SECRETARIA DE ESTADO DE DESENVOLVIMENTO URBANO E HABITAÇÃO DO DISTRITO FEDERAL

Comissão de Irregularidades

Parecer SEI-GDF n.º 7/2023 - SEDUH/CAP/COVIR

Figura 1: Planta Baixa Pavimento Área Térrea

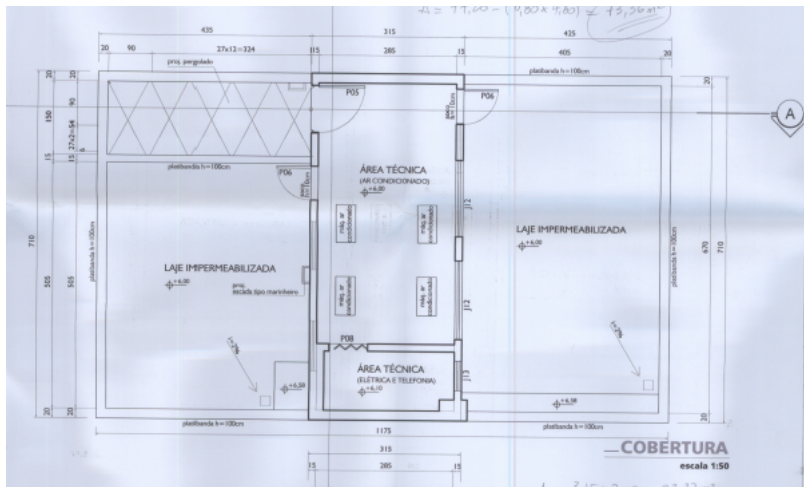
O projeto informa nas áreas técnicas tratem-se de equipamentos para "ar condicionado", "elétrica e telefonia".

Nota-se que o compartimento caixa d'água fica em nível superior ao "áreas técnicas", seu acesso é exclusivo e feito a partir do pavimento das áreas técnicas, porém de forma independente destas.

Figura 2: Corte AA

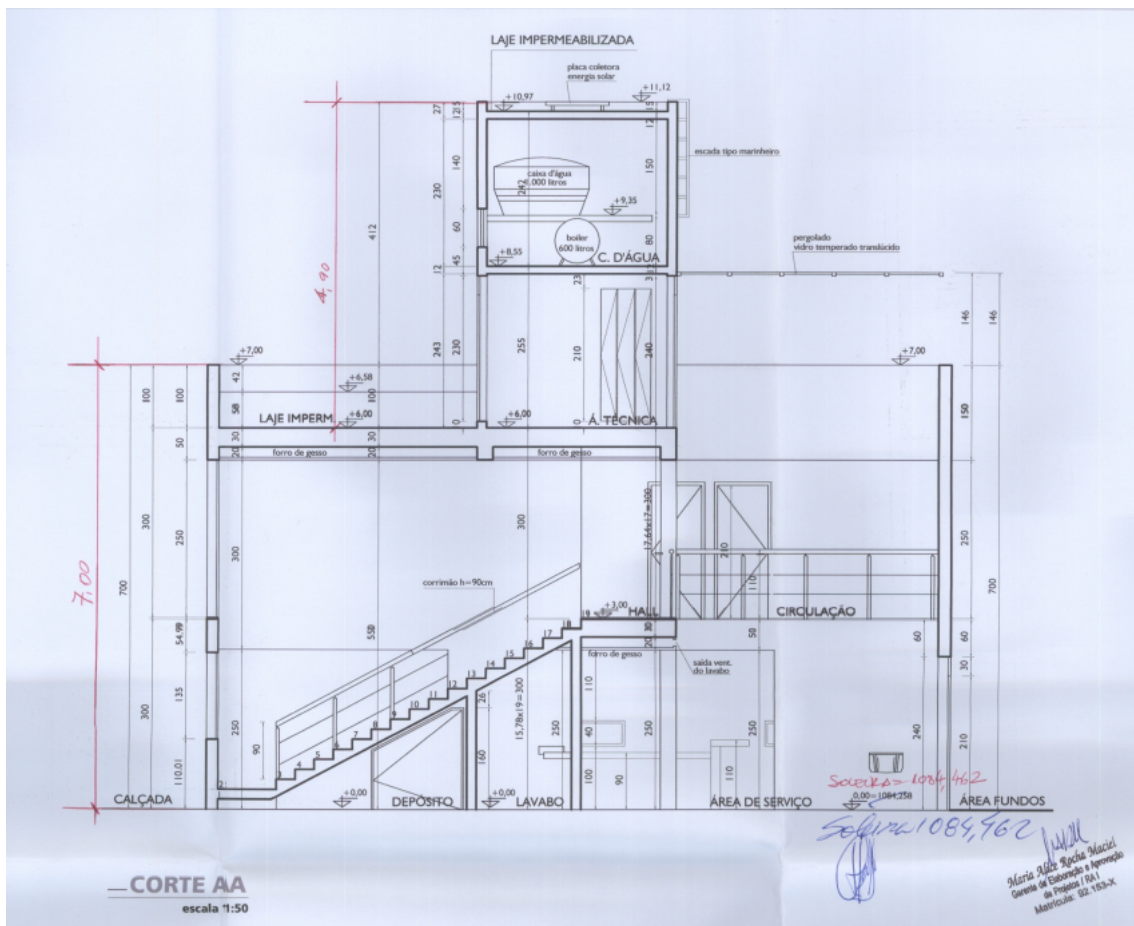
Importante observar que o texto da norma é explícito na exigência de "áreas internas descobertas" e que, conforme corte AA (ver figura 2), no projeto ora em debate a parede da fachada posterior é interrompida a uma distância de 1,46m da cobertura, permitindo a ventilação; porém, as vistorias realizadas para Habite-se foram feitas com base no projeto do alvará cancelado, que não apresenta tal abertura.

Figura 4: Corta AA com destaque para as diversas alturas.

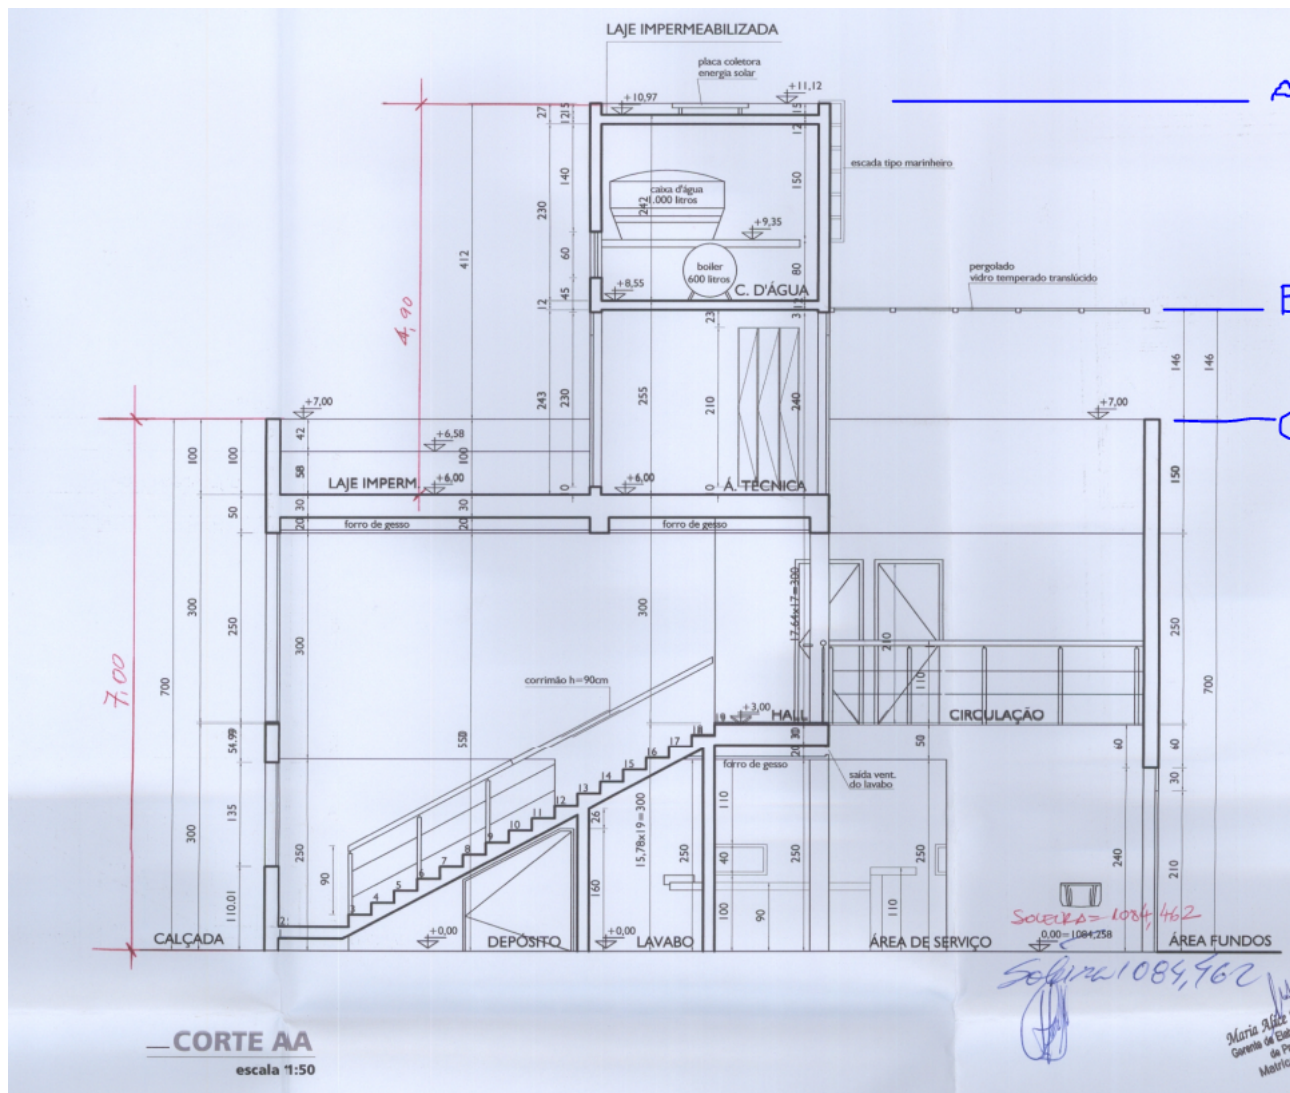
Não faz menção ao pergolado coberto, que seria o ponto mais alto da edificação, excetuado o volume da caixa d'água e com mesma altura do compartimento "área técnica". A figura 4 a seguir mostra em A - a altura da edificação incluída a caixa d'água (10,90m), em B - a altura do pergolado coberto (8,46m) e em C - a altura da platibanda (7m), considerada no recurso.

Sendo assim, tal como está no projeto, a altura da edificação em comento apresenta 8,46m, extrapolando o máximo permitido.
